Mission régionale d'autorité environnementale
Grand Est

**Avis sur le projet d'exploitation
de la centrale photovoltaïque de Montreuil-sur-Thonnance et
Thonnance-lès-Joinville (52)
porté par la société SAS CPV SUN 40**

n°MRAe 2023APGE126

Nom du pétitionnaire	SAS CPV SUN 40
Communes	Montreuil-sur-Thonnance et Thonnance-lès-Joinville
Département	Haute-Marne (52)
Objet de la demande	Demande de permis de construire
Date de saisine de l'Autorité environnementale	11/10/23

Figure 3 : carte de synthèse des enjeux écologiques

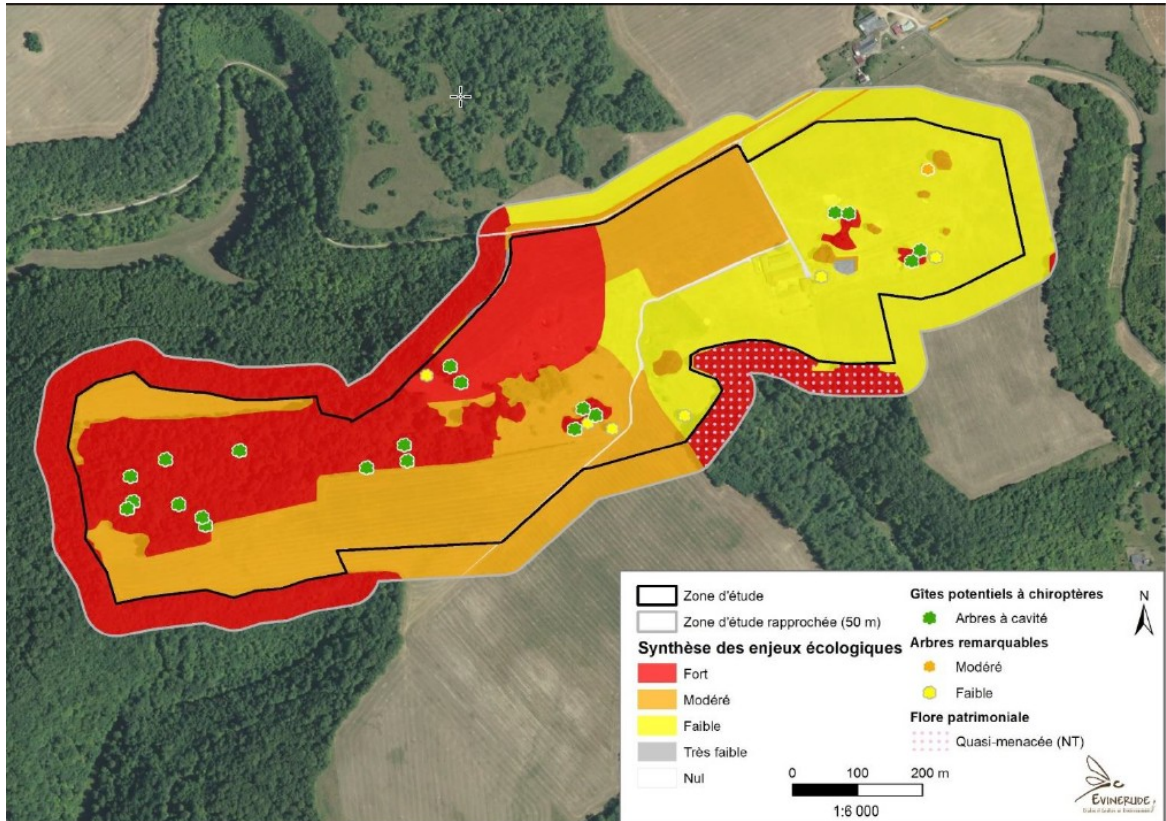
Lors des inventaires, 7 espèces de chauves-souris ont été détectées dont 3 sont inscrites sur liste rouge régionale, et 20 arbres sont considérés comme gîtes potentiels. Toutefois, l'étude conclut à la présence d'une seule zone de chasse située au nord-ouest de la ZIP. Les mesures de réduction et d'évitement sont concentrées sur la partie nord et nord-est de la ZIP, alors que des enjeux pour le Busard Saint-Martin et les chauves-souris ont été identifiés à l'extrême ouest du site. Ces enjeux sont qualifiés de « modérés », ce que conteste l'Ae, étant donné que la majorité des arbres-gîtes ont été inventoriés dans la bande de prairie encadrée de massif forestier sur l'extrême ouest de la ZIP. De plus, le dossier reconnaît que seulement 31 % de la superficie de la zone de chasse du Grand murin et du Grand rhinolophe est évitée.

Il est proposé la mise en place d'une bande tampon de 10 m le long des zones boisées. Or, l'étude ne démontre pas que cette distance est suffisante pour éviter les incidences du projet sur les chauves-souris.

Le dossier indique que le rayon de dispersion des chauves-souris est de plusieurs kilomètres, et que, par conséquent, les espèces bénéficieront d'une capacité de report. Or, la commune de Thonnance-les-Joinville est encadrée par des parcs éoliens, le plus proche se trouvant à moins de 700 m de la zone d'implantation potentielle (ZIP). Les éoliennes conduisent déjà les espèces à reporter leur zone de chasse et d'habitat. Par ailleurs, le dossier reconnaît que le projet intercepte un axe de déplacement secondaire de la faune qui relie les boisements situés de part et d'autre de la ZIP, et donc faisant partie de la trame verte et bleue locale.,

Ainsi, selon l'Ae, l'impact cumulatif ne peut pas être qualifié de « faible » compte tenu de ces éléments et au regard des mesures d'évitement et de réduction proposées.

L'impact de l'implantation des panneaux solaires sur la prairie semble sous-estimé dans l'étude. De telles installations provoquent inévitablement une modification du cortège végétal sous les panneaux, qui évolue vers des espèces plus sciaphiles (qui se plaisent davantage à l'ombre) et rudérales. Cette altération entraîne une perte de ressources pour les espèces qui utilisent la prairie pour leur alimentation, dont l'impact n'est pas évalué, et une perte de biodiversité qui, en l'état du dossier, n'est pas compensée. L'espacement important des rangées de panneaux est de nature à réduire ces effets négatifs, mais cette mesure n'est prévue que dans certaines zones de la centrale.

La gestion par pâturage prévue par le pétitionnaire peut, elle aussi, s'avérer défavorable à un certain nombre d'espèces. Il conviendrait d'évaluer précisément ses impacts.

L'Ae recommande de réévaluer l'impact cumulatif du projet sur les chauves-souris avec les parcs éoliens les plus proches et proposer des mesures « Éviter, Réduire, Compenser » (ERC) en conséquence.

- ***évaluer l'impact de l'altération de la prairie sous les panneaux photovoltaïques sur les espèces patrimoniales et/ou protégées qui exploitent la prairie pour leur alimentation ;***
- ***évaluer précisément les impacts de la gestion du site par pâturage sur ces espèces ;***
- ***renforcer le cas échéant les mesures de réduction en faveur des espèces protégées.***

Figure 5 : carte de localisation des mesures en faveur du paysage

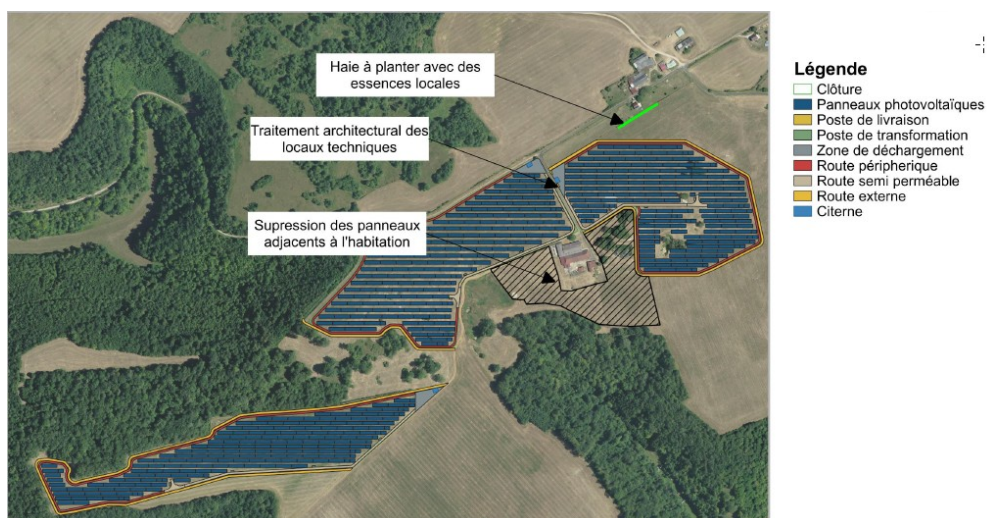
Il est prévu l'implantation d'une haie arborée au sud de la ferme de la Houquette, au nord du projet. Cette plantation ne sera efficace que si les plants choisis sont déjà hauts. L'habitation la plus proche (ferme de la Fortelle) et la plus exposée au projet ne bénéficie pas quant à elle de mesure de réduction d'impact autre que le choix de la variante de moindre impact (sachant que les autres variantes encerclaient totalement la ferme). Contrairement à ce qui est affirmé dans l'étude d'impact, l'impact du projet reste très fort pour les habitants de cette ferme, une mesure de réduction (ex : plantation d'une haie) aurait dû être proposée.

Les locaux techniques sont prévus de couleur verte, de même que la clôture. Pour une meilleure intégration paysagère en toutes saisons, il conviendrait que l'ensemble des éléments techniques (locaux, clôture) ait la même teinte, allant du gris au brun (par exemple RAL 7006, 7013, 7022 ou 8019), et de finition mate. Pour une intégration paysagère optimale, les citernes devront être enterrées, ou à défaut, de la même teinte que les locaux techniques.

- **appliquer la même teinte pour l'ensemble des éléments techniques, allant du gris au brun et de finition mate ;**
- **enterrer les citernes, ou le cas échéant, appliquer la même teinte que celle des locaux techniques ;**
- **s'assurer que les plants composant la haie au sud de la ferme de la Houquette sont suffisamment hauts pour masquer rapidement la vue directe sur le projet ;**
- **proposer une mesure de réduction d'impact pour la ferme de la Fortelle.**
